ПЛИТЫ МОДЕЛЬНЫЕ СТАЛЬНЫЕ СО СМЕННЫМИ МЕТАЛЛИЧЕСКИМИ ВКЛАДЫШАМИ ДЛЯ ОПОК РАЗМЕРАМИ В СВЕТУ 800×700 мм НА ФОРМОВОЧНЫЕ ЛИТЕЙНЫЕ МАШИНЫ БЕЗ ПОВОРОТА ПОЛУФОРМЫ С ДОПРЕССОВКОЙ

ГОСТ 20108—74

Изменение № 1 ГОСТ 20108—74 Плиты модельные стальные со сменными металлическими вкладышами для опок размерами в свету 800×700 мм на формовочные литейные машины без поворота полуформы с допрессовкой. Конструкция и размеры

Черт. 1

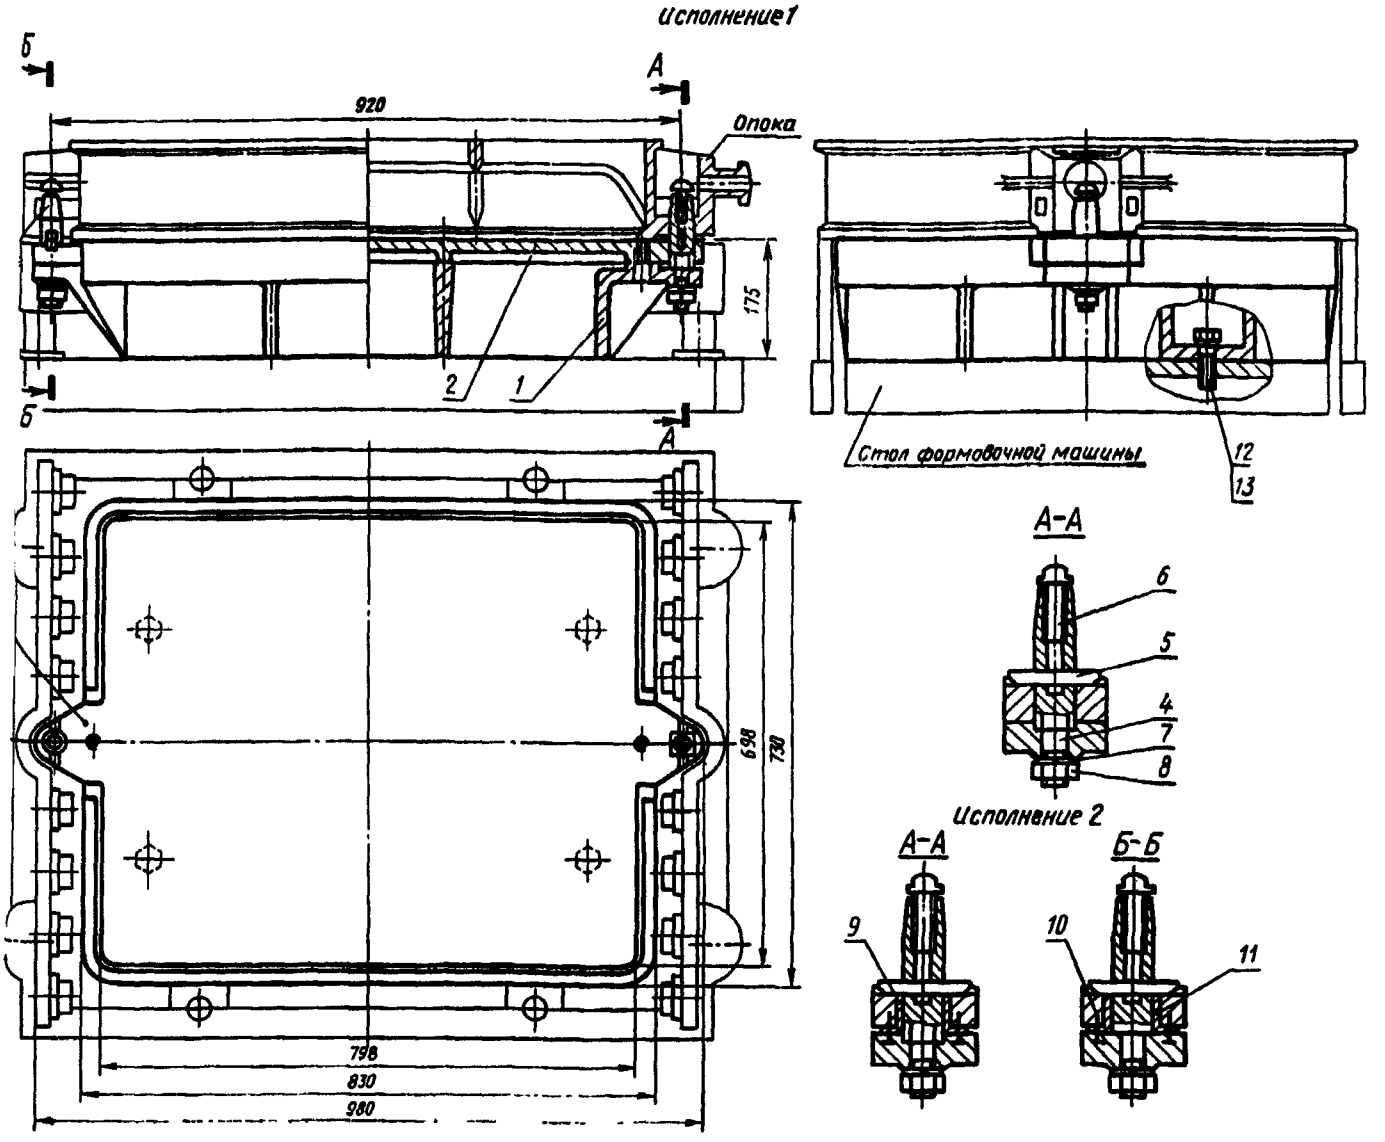
Пункты 1, 3. Чертежи 1, 2. Заменить слова: «Теоретическая масса» на «Масса, не более».

Черт. 2

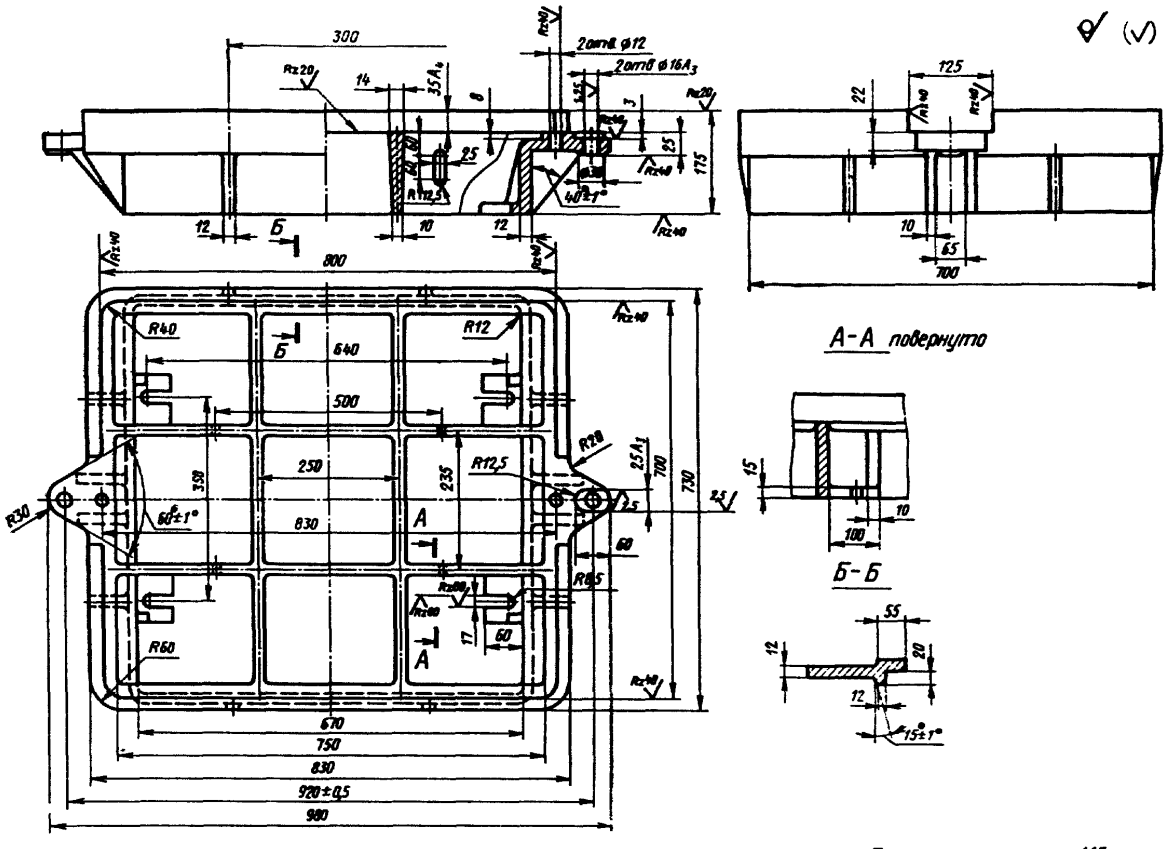
Пункт 3. Чертеж 2. Заменить обозначения: A_3 на H8; A_4 на H11; вид слева. Заменить размер: 700 на 715.
